**OPERE DI
RISTRUTTURAZIONE SCUOLA
MATERNA GARIBALDI
- Via Cavour -**

Variante Suppletiva

Planimetria e Prospetti

scala: 1 : 100	tavola: V 01	data: ottobre 2016 aggiornamenti:
R.U.P. arch. Antonino Ceruti	collaboratori tecnici geom. Massimo Maris geom. Cristina Soldati	
Direttore dei Lavori arch. Antonino Ceruti	integrazione prestazioni specialistiche capogruppo A.T.P. ing. Giulio Agnelli

OPERE IN VARIANTE

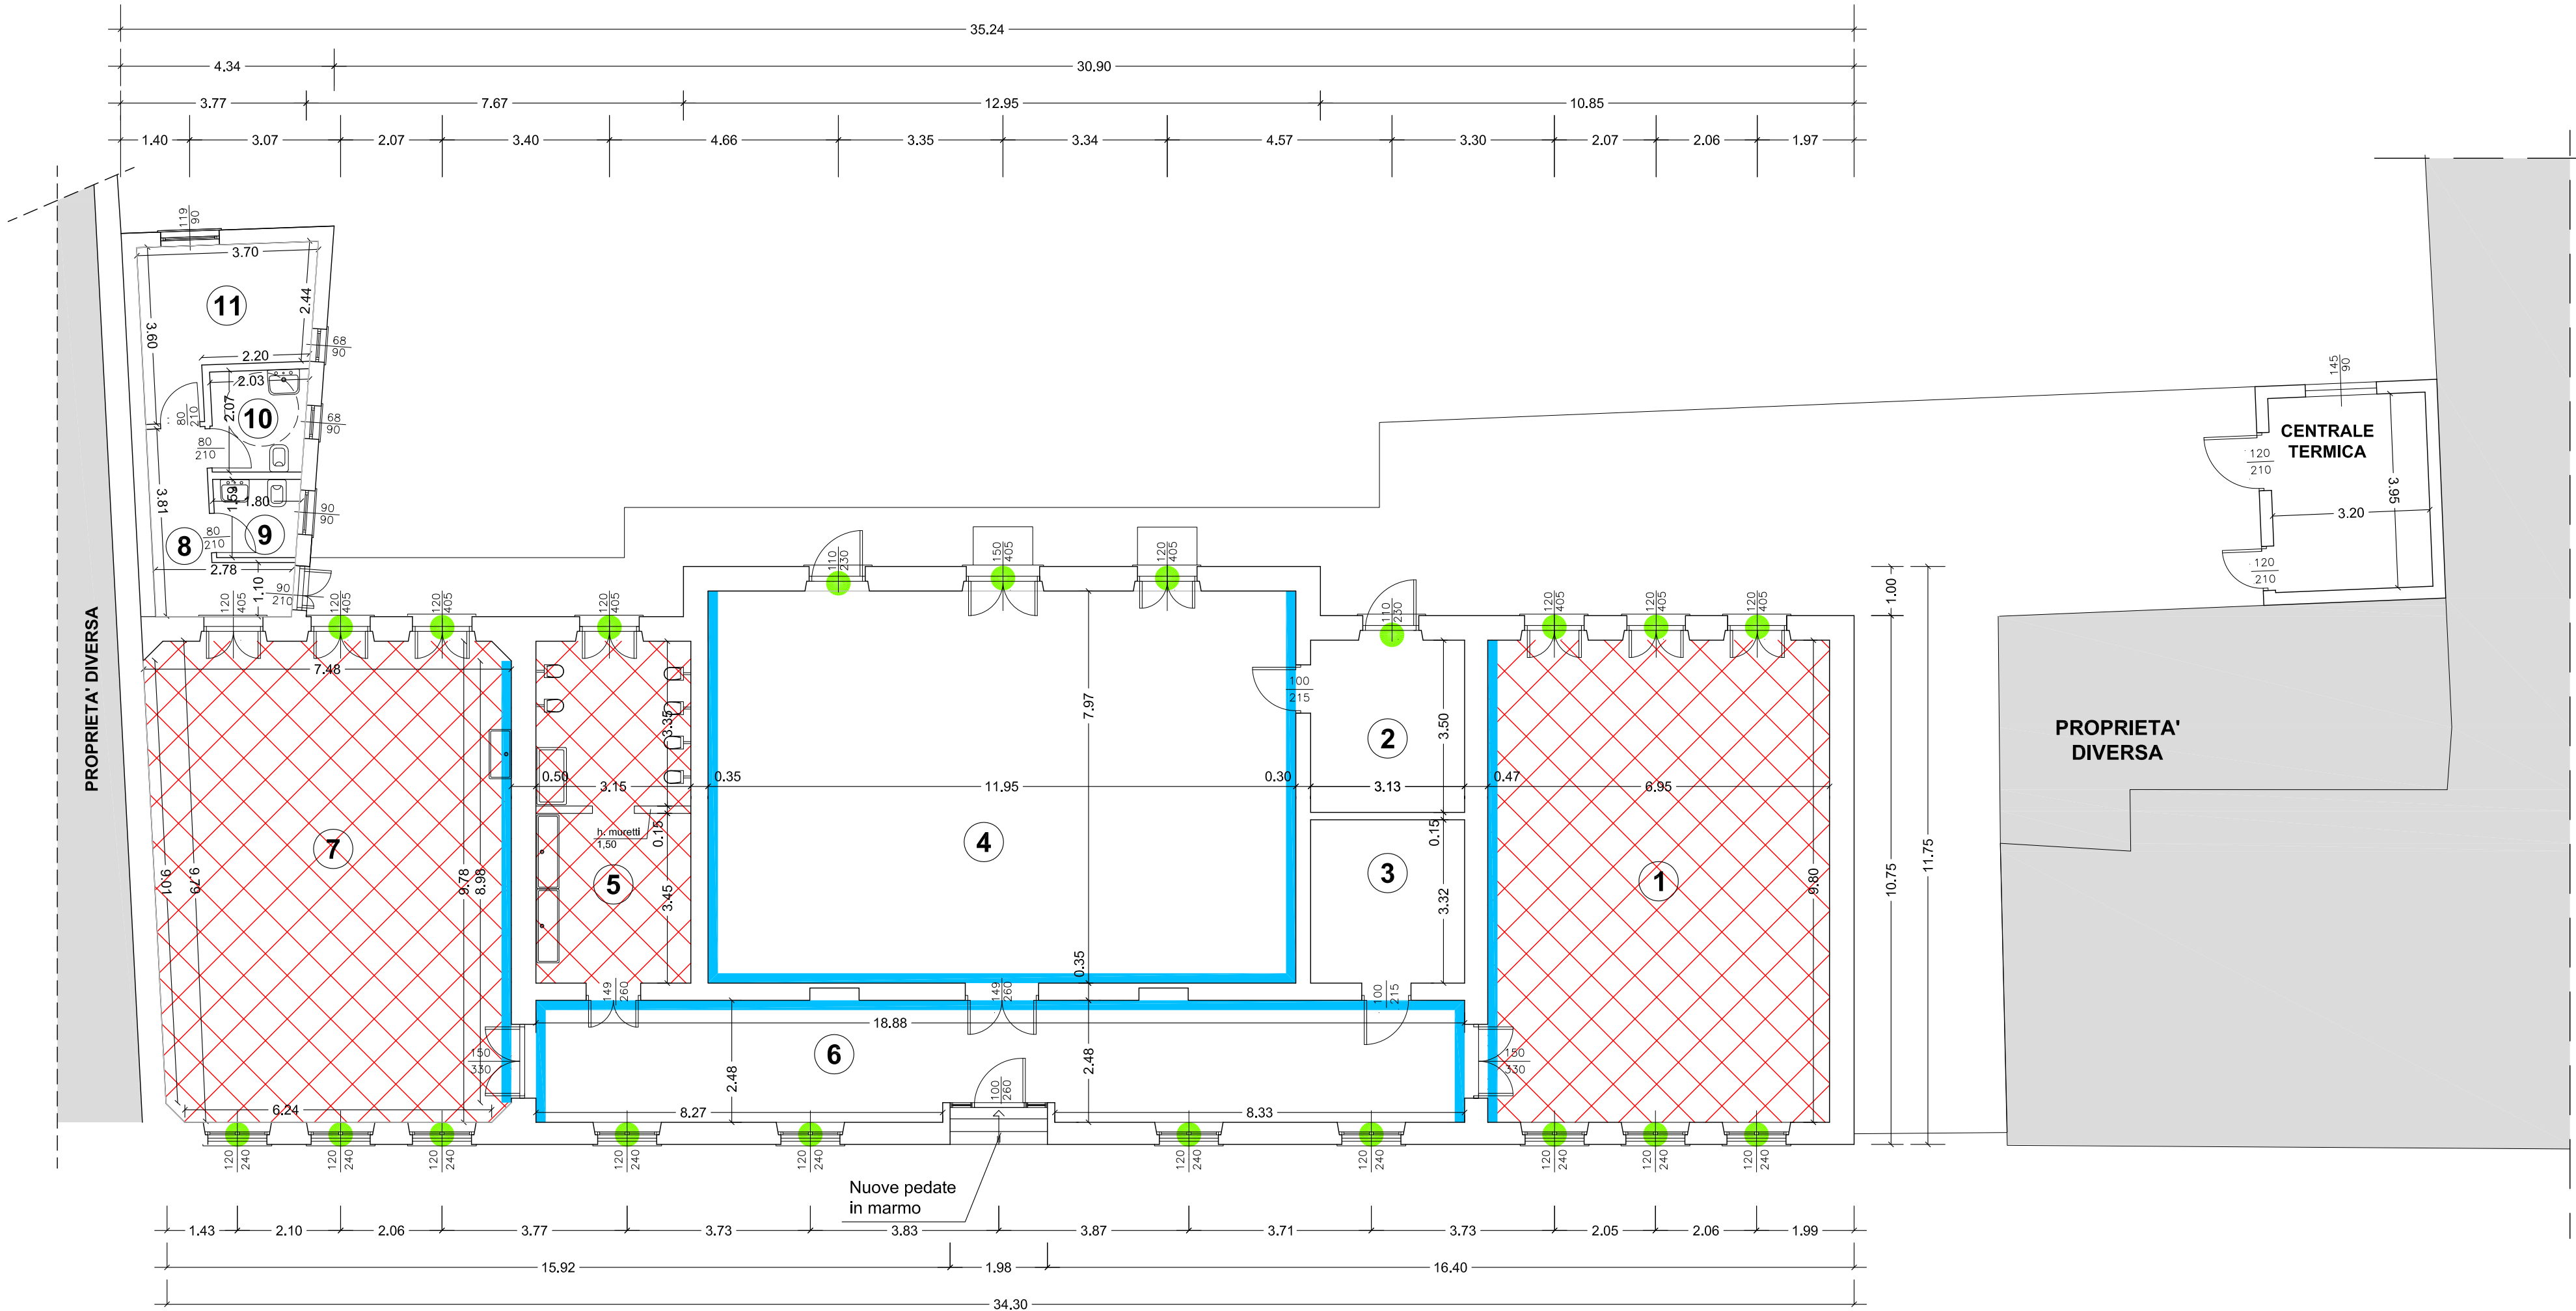
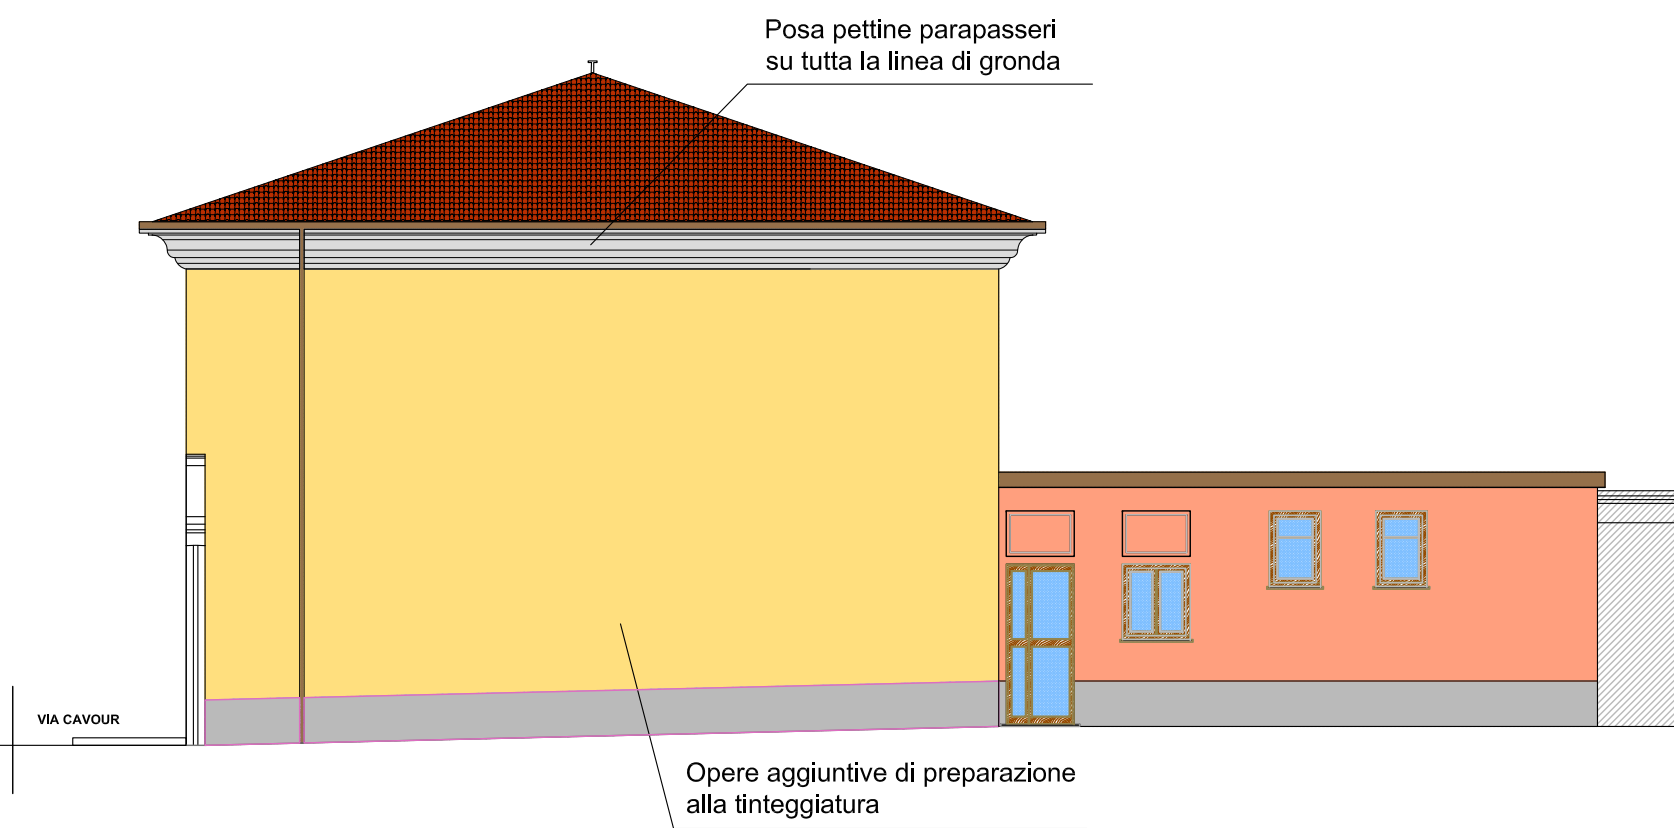
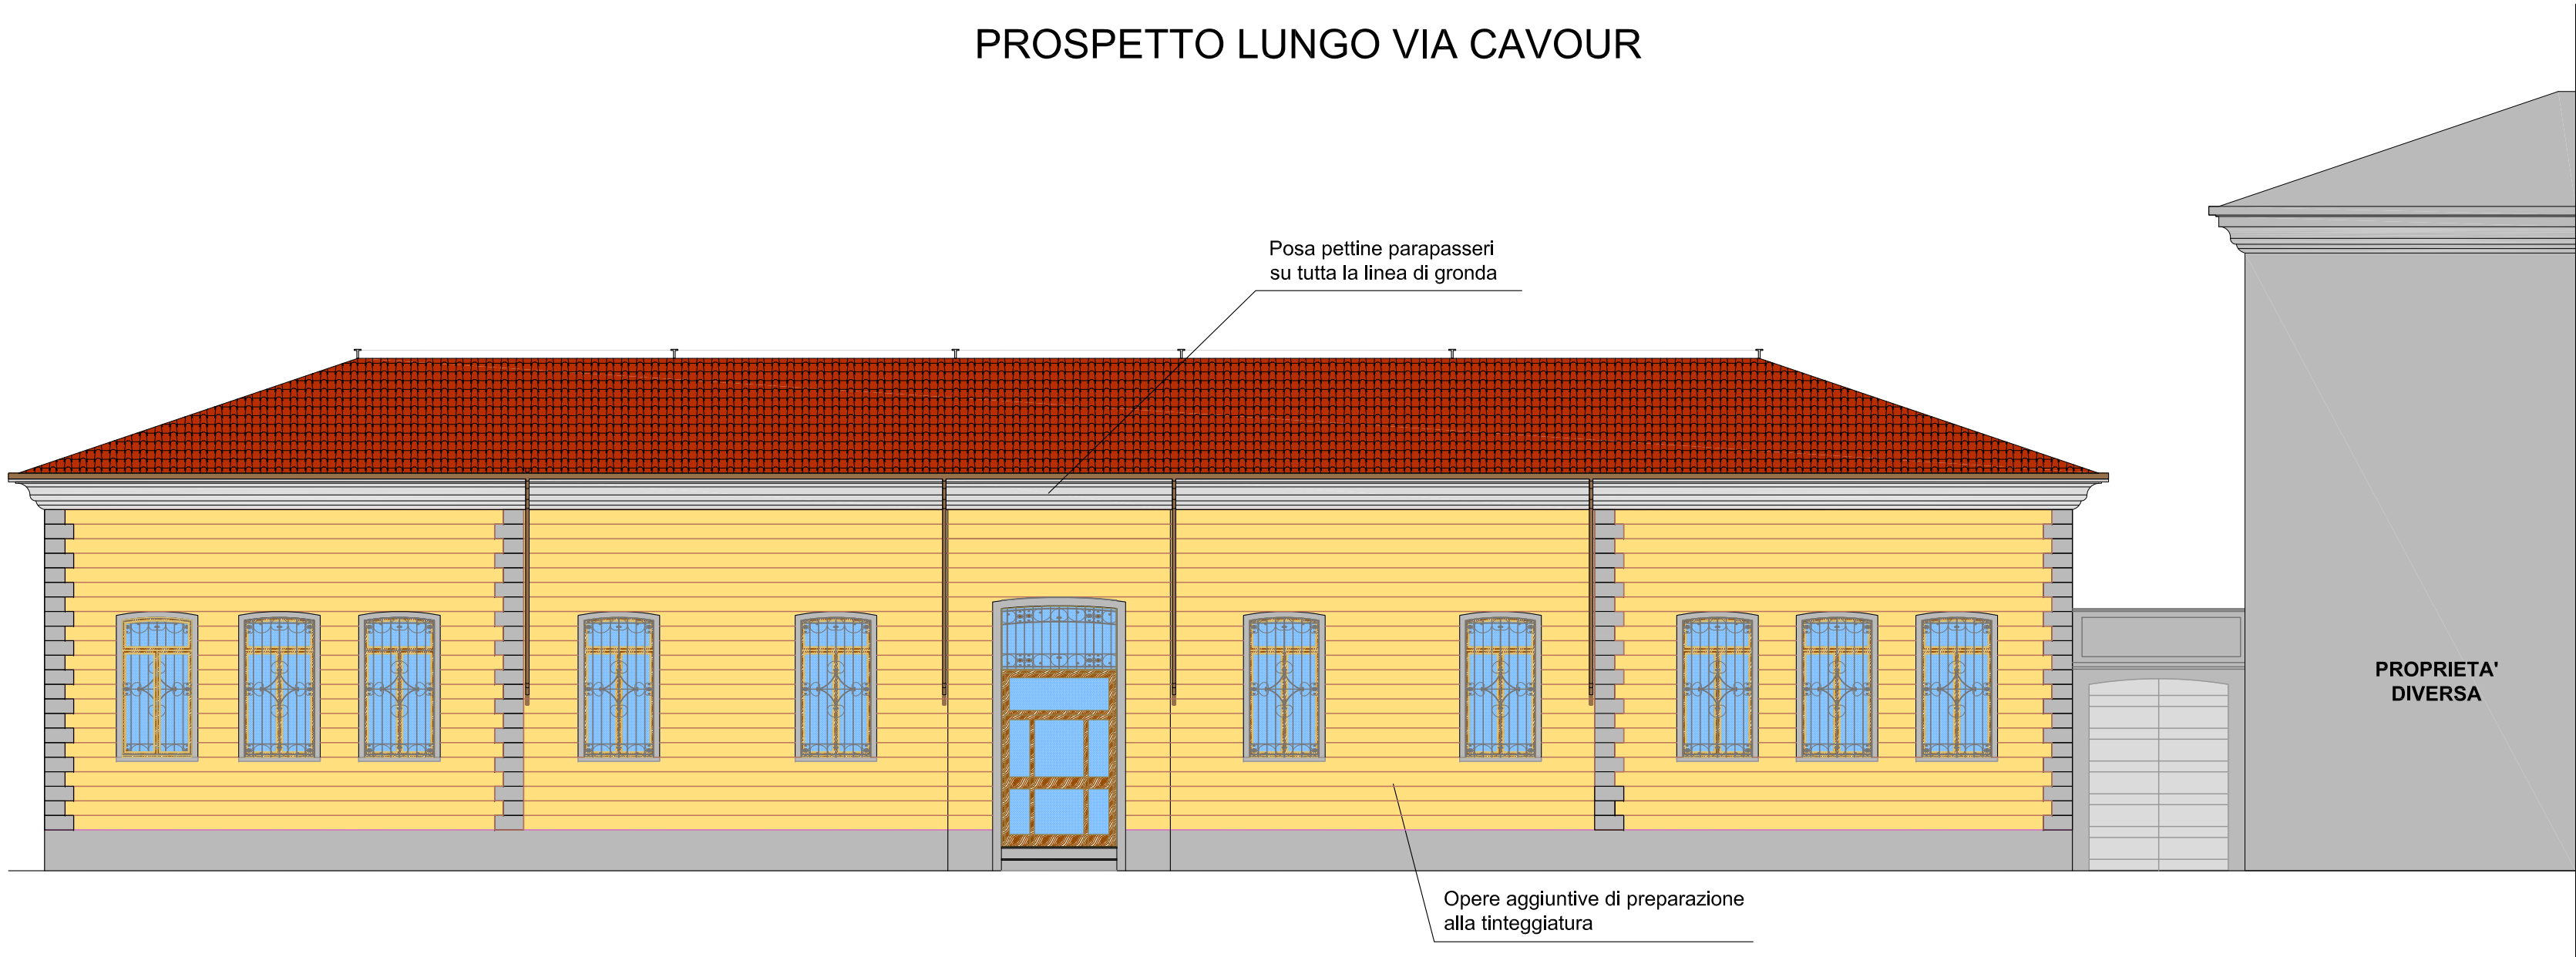
-  CONTROSOFFITTO CON ISOLANTE TERMICO
-  INTONACO DI CALCE
-  CONTROPARETE INTERNA ISOLANTE
